Enquête publique sur la Zone d'Aménagement Concerté (ZAC) Ferney-Genève Innovation

Observations de l'Association des Piétons et Cyclistes du Pays de Gex
(APiCy)

Ornex, le 18 mars 2016

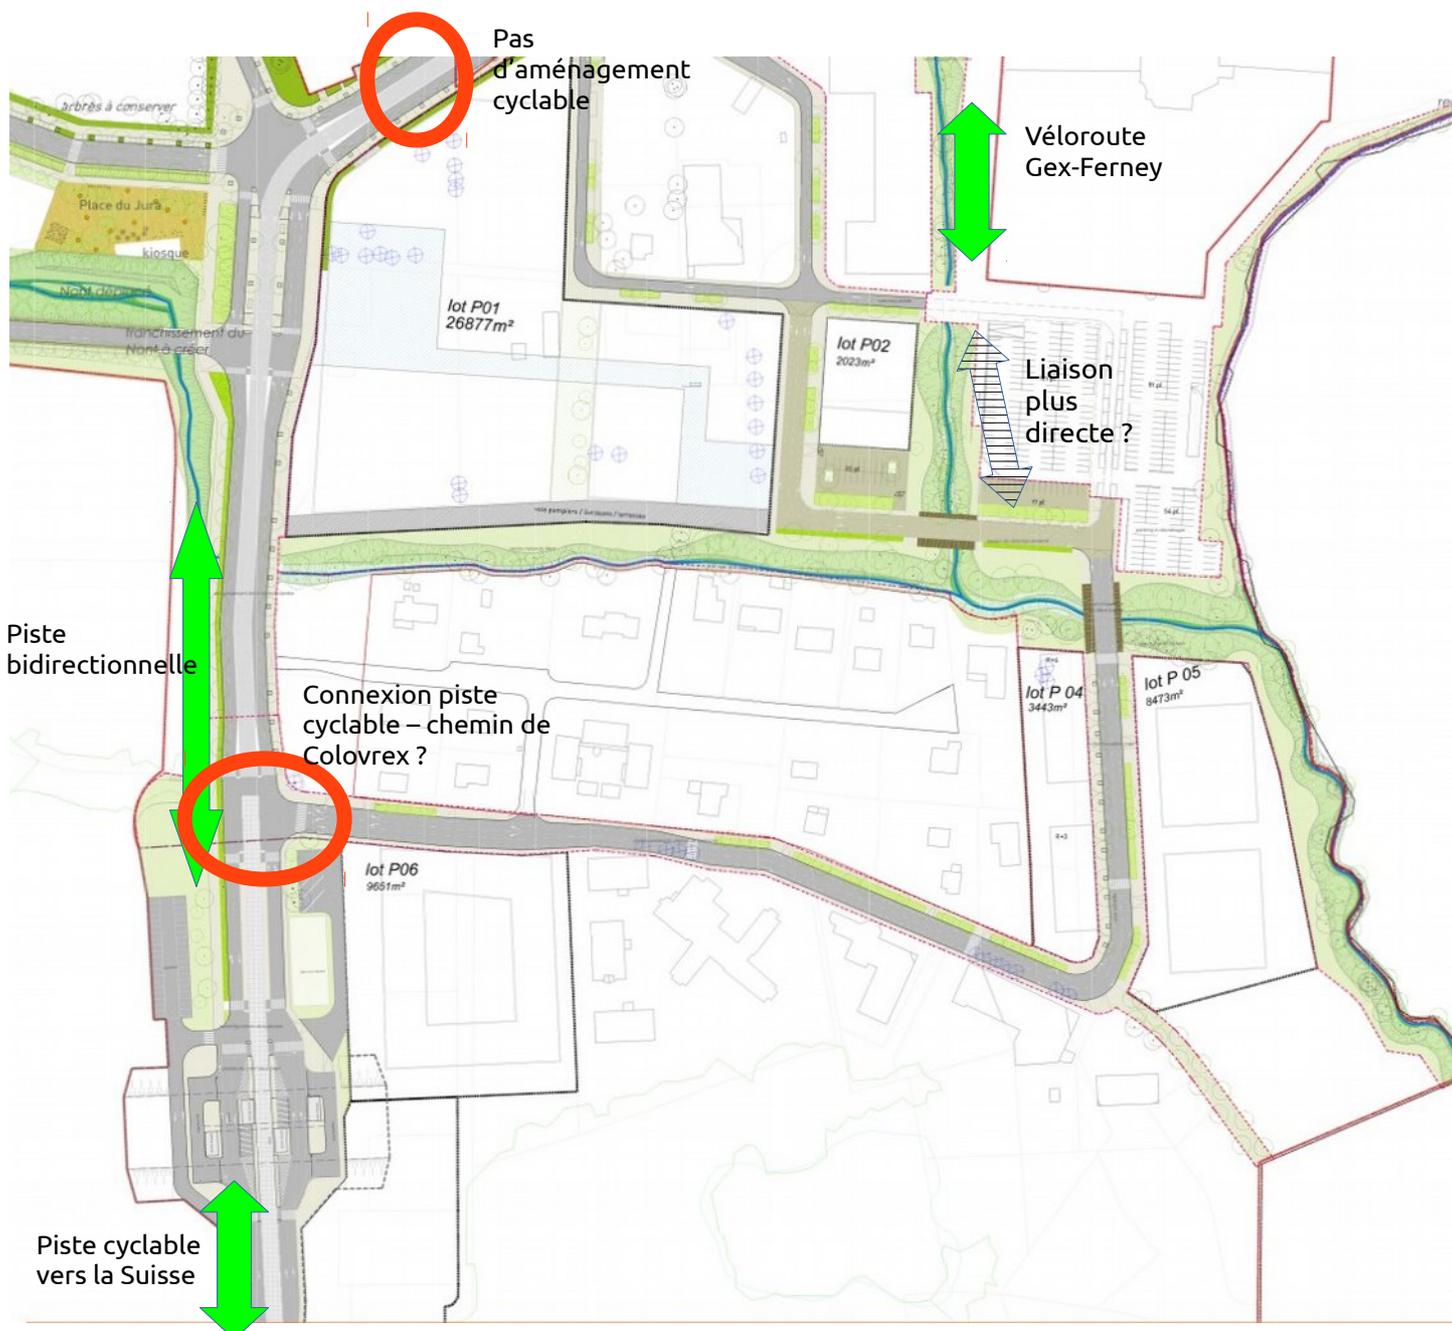
Il est primordial que pour son bon fonctionnement, le projet de ZAC intègre de bonnes connexions à vélo entre cette véloroute et la piste cyclable située sous le tunnel de l'aéroport. Le plan fourni ne montre pas qu'une telle connexion ait été prévue. Il manque en particulier une liaison correcte et bi-directionnelle entre le chemin de Colovrex et la piste cyclable du tunnel de Ferney. De même, le parcours à vélo entre le chemin de Colovrex et la véloroute le long du Nant en bordure du magasin Carrefour pourrait être amélioré et rendu plus direct.

Dessin 1: La connexion entre la véloroute Gex-Ferney et la piste bidirectionnelle sous le tunnel de Ferney ne semble pas intégrée dans le projet. La connexion n'est pas possible via l'avenue du Jura sur laquelle aucun aménagement cyclable n'est prévu. En conséquence, il faut absolument que les cycles venant du chemin de Colovrex puissent rejoindre la piste cyclable en direction de la Suisse. Une liaison plus directe avec le chemin de Colovrex pourrait être faite le long du Nant ou en bordure du parking de Carrefour. En venant de Suisse, nous proposons une bande unidirectionnelle entre la douane et le chemin de Colovrex pour éviter 2 traversées de la RD (voir dessin suivant).

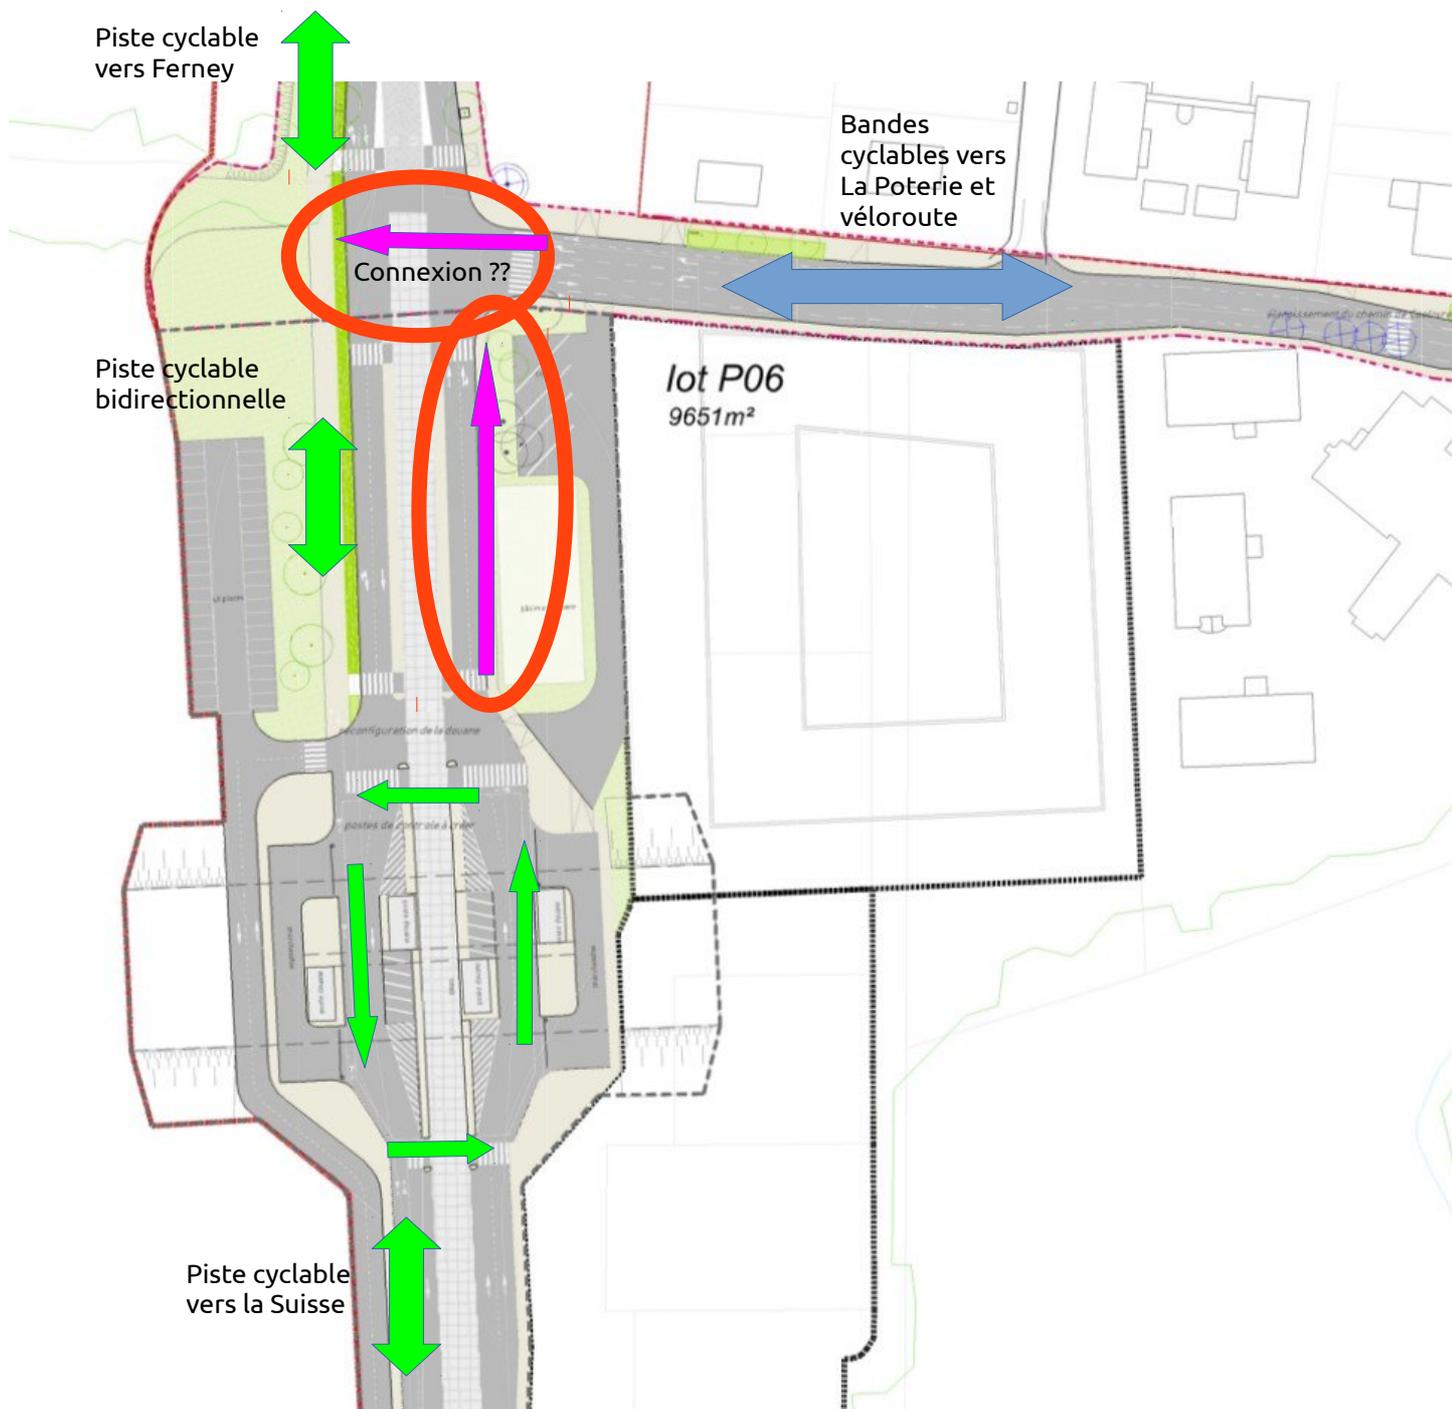
Dessin 2: Circulations au niveau de la douane et du chemin de Colovrex. Les doubles flèches vertes représentent la piste cyclable existante sous le tunnel de Ferney, et sa prolongation prévue jusqu'à Ferney. Au niveau de la douane, les circulations des cycles pour passer devant les douaniers. Dans la direction Suisse-France, il est prévu de traverser 2 fois le flux de circulation ! Sur le chemin de Colovrex, des bandes cyclables sont prévues (double flèche bleue). Pour assurer la connexion entre la piste sous le tunnel et la véloroute, il manque les deux liaisons que nous avons figurées par les flèches magenta : une dans la direction Suisse-France entre la douane et le chemin de Colovrex, et une possibilité de liaison entre le chemin de Colovrex et la piste bidirectionnelle (si c'est un carrefour à feu, prévoir un sas cyclable et des tourner à droite cyclistes).

On voit sur le dessin 2 que les cyclistes venant de Suisse et allant en direction de Ferney doivent traverser 2 fois les voies de circulation pour satisfaire aux contrôles douaniers. Cette situation est très pénalisante, cette traversée étant difficile et dangereuse étant donné les flux de véhicules. Une solution idéale serait que la douane autorise les cycles à continuer tout droit. Si ce n'est pas possible, il faut absolument mettre en place des dispositifs ralentissant fortement la vitesse des véhicules au niveau des deux traversées cyclistes et piétonnes.
